# Deutschland-Takt-Zielfahrplan 2030 – mit Stuttgart 21 nicht fahrbar

## Erläuterungen der Folien des Pressegesprächs vom 16.07.2019 im Stuttgarter Rathaus

Dr. Christoph Engelhardt  
Hüterweg 12c  
85748 Garching  
089 3207317

Folie 6, Umsteigezeiten

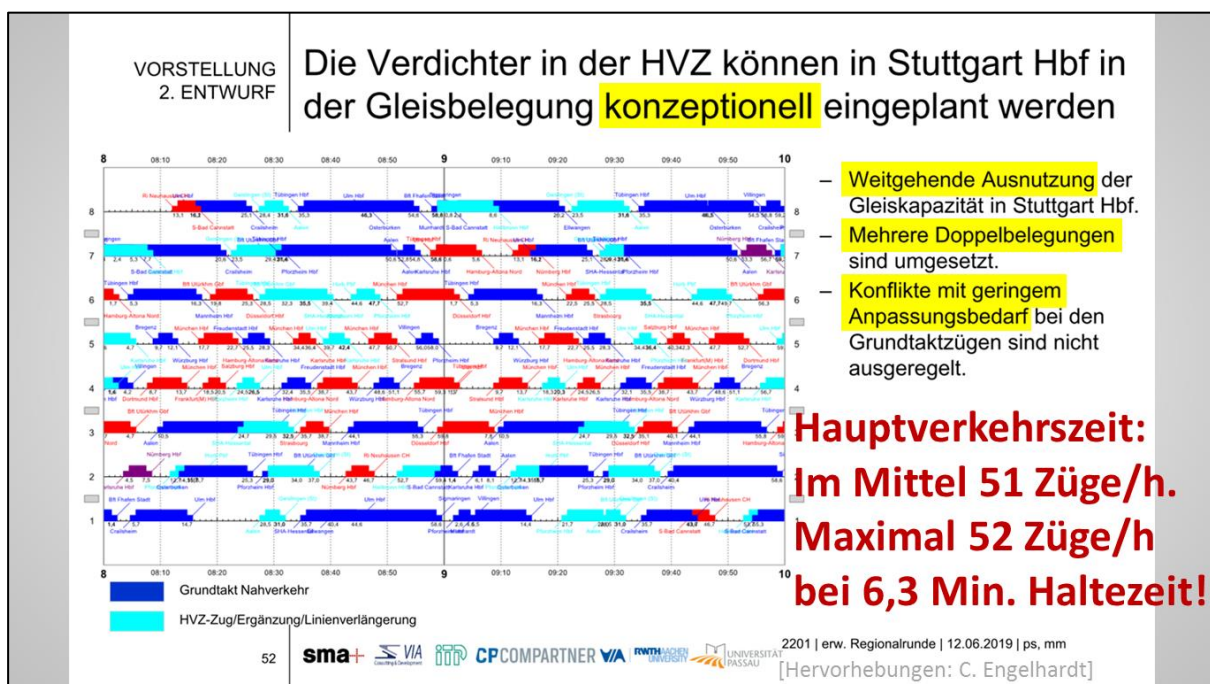
Im ungeordneten Fahrplan finden wir viel längere Umsteigezeiten. Die in den Medien genannten Umsteigezeiten können bestätigt werden. Z.B. Würzburg-Zürich, hier muss man 58 Minuten auf seinen Anschluss warten. Und es geht noch schlimmer, in der Gegenrichtung sind es 59 Minuten.

Auch die Tübingen-Karlsruhe-Umsteigszeiten von 21 bis 26 Minuten können bestätigt werden, inklusive der vom DB-Konzernbevollmächtigten Thorsten Krenz genannten Verbindung einmal in 2 Stunden mit 5 Minuten Umsteigezeit. Schlecht sieht es auch aus für Freudenstadt und Straßburg etwa nach Würzburg und Nürnberg mit 37 bis 51 Minuten Umsteigszeit. In der Rückrichtung genauso.

Krenz entgegnet für die DB, dieser Fahrplan sei ja noch nicht „optimiert“. Das ist aber Augenwischerei. In einem nicht integralen Taktfahrplan bedingt die Verkürzung eines Umstiegs die Verlängerung eines anderen. Wird Tübingen-Karlsruhe optimiert, wird dafür sehr wahrscheinlich Tübingen-Crailsheim schlechter. Es ist eine mathematische Gesetzmäßigkeit, dass sich im nicht integralen Takt im Grenzwert eine um die halbe Knotenzeit längere Umsteigezeit ergibt. Siehe dazu auch aktuelle Arbeiten von Roland Morlock.

Folie 7, Gleisbelegung HVZ (BMVI, Hervorhebungen u. Auswertungsergebnisse Engelhardt)

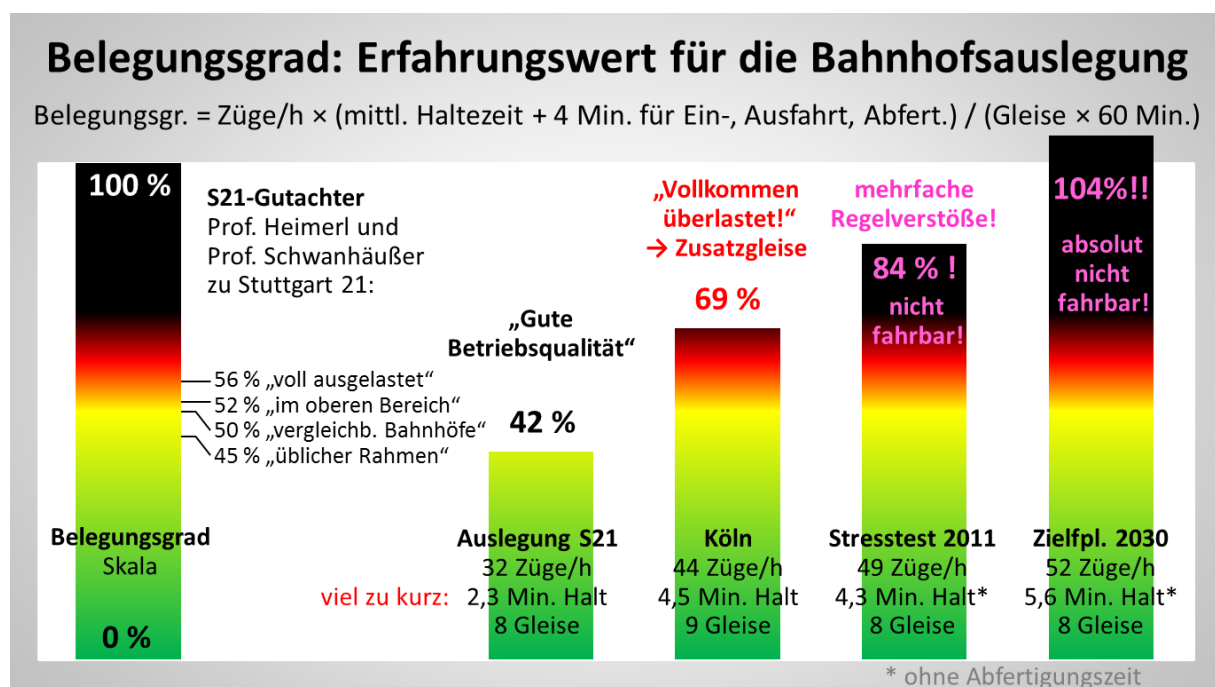
Für die Hauptverkehrszeit liegt ein Gleisbelegungsplan aus der D-Takt-Planungsrunde vor (Folie des BMVI). Dieser Fahrplan sieht schon rein optisch sehr voll aus. Ausgewertet ergeben sich im Mittel 51 Züge/h, maximal 52 Züge/h, das sind 3 Züge mehr als im Stresstest, aber bei deutlich längerer Haltezeit. Hier sind es im Mittel 6,3 Minuten.

Der Tiefbahnhof war schon im Grundtakt stärker belastet als im Stresstest, nun wird also noch deutlich draufgelegt. Die Kommentare auf dieser Folie erscheinen beschönigend und müssten nach unserer Analyse korrigiert werden. – Das BMVI schreibt hier, offenbar SMA folgend:

„Die Verdichter können ... konzeptionell eingeplant werden.“ Tatsächlich lassen sich die „Verdichterzüge ... nicht einmal theoretisch integrieren. Es wird gesprochen von einer „weitgehenden Ausnutzung der Gleiskapazität ...“ Hier müsste eher von einer vollkommenen Überlastung der Infrastruktur gesprochen werden. Und weiter: „Mehrere Doppelbelegungen sind umgesetzt.“ Dabei müsste vielmehr von untragbar vielen Doppel- und Dreifachbelegungen gesprochen werden. Und abschließend heißt es einschränkend: „Konflikte mit geringem Anpassungsbedarf sind nicht ausgeregelt.“ Ehrlicherweise müsste hier eher stehen: „Keiner unserer Mitarbeiter ist willens oder in der Lage, diesen Fahrplan real fahrbar zu machen.“

Folie 10, Auswertung des Zielfahrplans der Hauptverkehrszeit (vgl. Folie 7)

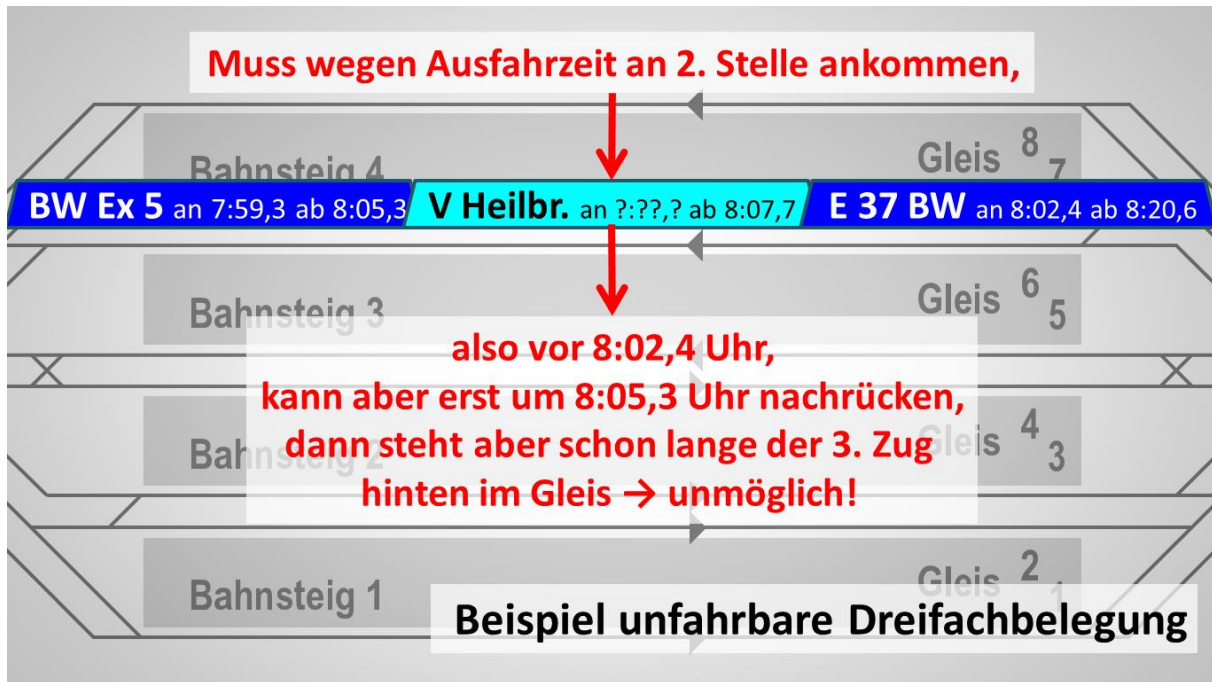
Nun zu einer detaillierten Analyse der Gleisbelegung der Hauptverkehrszeit. Schon ohne weitere Analyse ist das für den Fachmann ein Bild des Grauens. Obwohl wir vieles von dem Grauen gar nicht sehen können, weil hier Züge teils dreifach übereinander gedruckt sind.

Ein solcher Fahrplan ist ganz klar nicht fahrbar, aber schauen wir etwas genauer: Es gibt 4 Dreifachbelegungen. Das ist ein Novum, das gab es nicht einmal im Stresstest. Keine dieser Dreifachbelegungen ist regelkonform fahrbar, eine sogar vollkommen logisch unmöglich, außerdem gibt es 15 Doppelbelegungen, sogar 3 x im Fernverkehr, zusammen 19 Mehrfachbelegungen.

26-mal beträgt die Haltezeit unter 3 Minuten, davon 14-mal genau 2 Minuten, 4-mal sogar im Fernverkehr (Mchn.-Stgt.) mit hohem Fahrgastwechsel. Das ist klar unzulässig. – Darüber hinaus ist unklar, ob nicht in den Haltezeiten, wie beim Stresstest, auch noch unzulässig die Abfertigungszeiten enthalten sind. SMA kann die diesbezügliche Anfrage nicht ohne Freigabe des BMVI beantworten und für Staatssekretär Steffen Bilger ist das eine „komplexe Angelegenheit“, die zu entscheiden mehrere Tage braucht. Bilger hatte versichert, dass der D-Takt in Stuttgart funktioniert. Sind aber die Abfertigungszeiten Teil der Haltezeiten, wären einige viel zu kurz angesetzt.

Darüber hinaus gibt es zahlreiche Konflikte wie Zugfolge- oder Gleisbelegungsfehler oder Fahrstraßenausschlüsse, dazu später. Oder es werden logisch unmögliche Konstruktionen angegeben. Eingezeichnet sind hier nur 41 Fälle, das sind noch nicht alle, insbesondere kommen zahlreiche Verletzungen der Durchrutschwege hinzu.

Einzelne dieser Konflikte wären in einem normalen Fahrplan behebbbar, aber nicht in dieser Fülle. Hier liegen rund 80 Konstruktionsfehler vor. Die Beseitigung eines Konflikts schafft einen oder mehrere neue. Dieser Gleisbelegungsplan ist ein einziges Zeugnis des Scheiterns von S21.

**Folie 11, Dreifachbelegung: Bei zwei Halteplätzen ist der mittlere Zug nicht fahrbar**

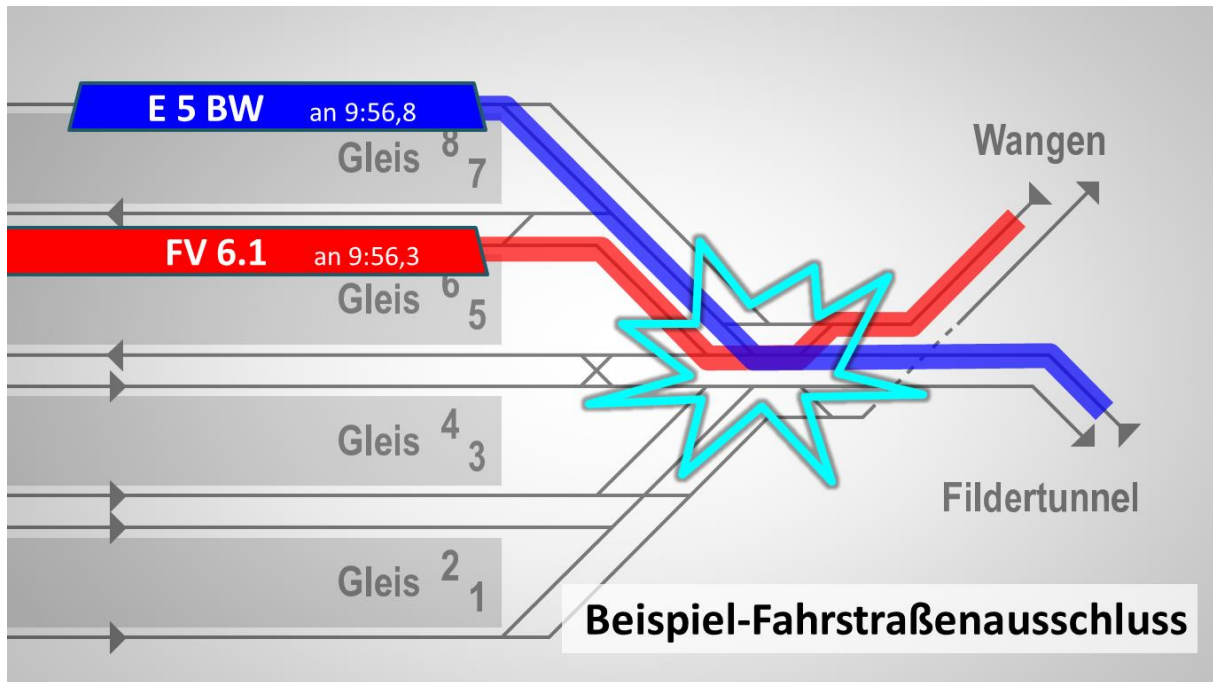
An einem Beispiel sollen die Probleme dieses Fahrplans erläutert werden. Das ist eine kleine Denksportaufgabe. Nacheinander fahren auf Gleis 7 drei Züge ein. Bei dem mittleren gibt SMA keine Ankunftszeit an, aber anhand seiner Abfahrzeit ist zu sehen, dass er zwischen den beiden anderen halten muss. Er muss also vor 8:02 Uhr ankommen und könnte aber erst 8:05 Uhr auf den vorderen Platz nachrücken. Dann steht jedoch schon lange der 3. Zug hinten im Gleis. S21 ist aber nur für Doppelbelegungen ausgelegt. Einer dieser Züge ist ein Phantomzug, es kann ihn nicht geben. Das ist möglicherweise der Grund, warum SMA keine Einfahrzeit angibt – weil es keine geben kann. Das erinnert uns an die Züge des Stresstests, die bspw. 49 Sekunden bevor sie überhaupt losfahren, den Bahnhof schon verlassen hatten.

In dieser Qualität kann aber jeder Laie einen Fahrplan eines Bahnhofs mit einer Mondkapazität von 52 Zügen aufmalen, indem die Züge einfach ohne Rücksicht übereinander gemalt werden.

**Folie 12, Fahrstraßenausschluss, die Züge würden im Gleisvorfeld kollidieren**

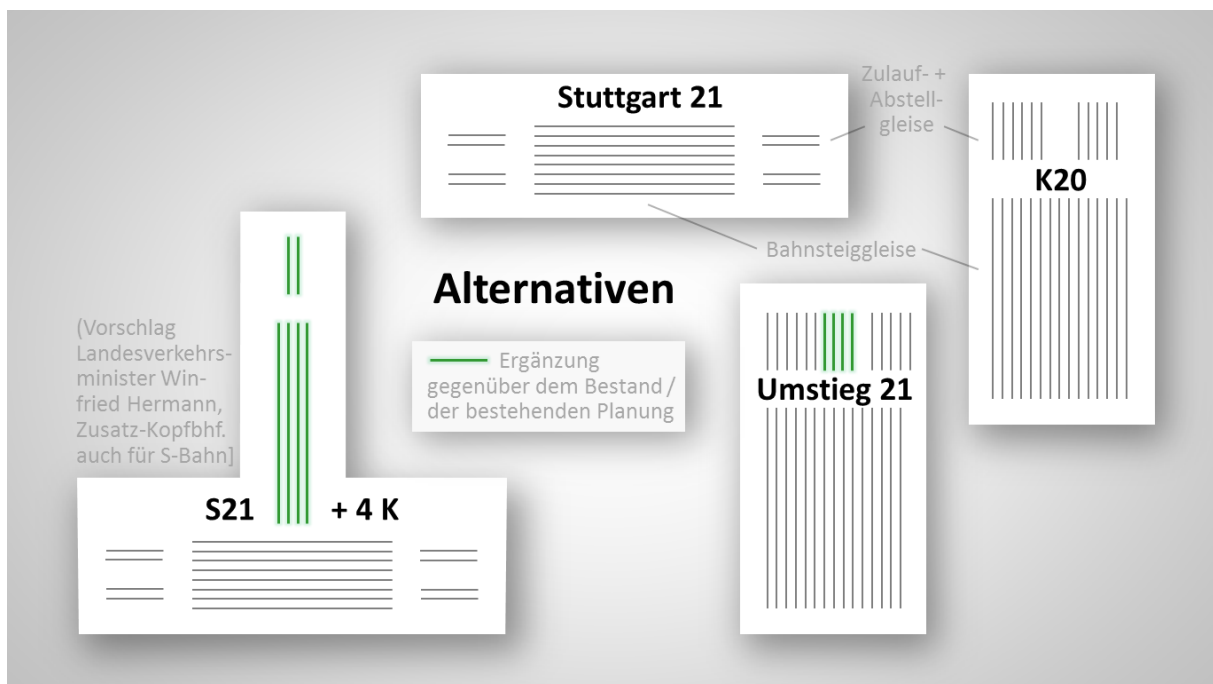
Noch ein zweites Beispiel für die Unfahrbarkeit des Zielfahrplans. FV 6.1, der ICE nach Hamburg, kommt von der Abstellanlage. Praktisch gleichzeitig fährt E 5 BW aus Villingen ein zur Weiterfahrt nach Pforzheim. Wichtig ist nun, welchen Weg diese beiden Züge genommen haben. Dort ist zu erkennen, dass sie in der Praxis im Gleisvorfeld zusammengestoßen wären. Solche Trassen sind nicht fahrbar und lassen sich auch nicht durch geringe Anpassungen beheben.

Der Fahrplan erfüllt mit seinen rund 80 Konflikten nicht die grundlegendsten Anforderungen an Konsistenz. Er kann es auch nicht, weil der Bahnhof heillos überlastet ist. Wenn der Chef des S21-Vereins Georg Brunnhuber sagt, alle Anforderungen würden „locker erfüllt“ und über den
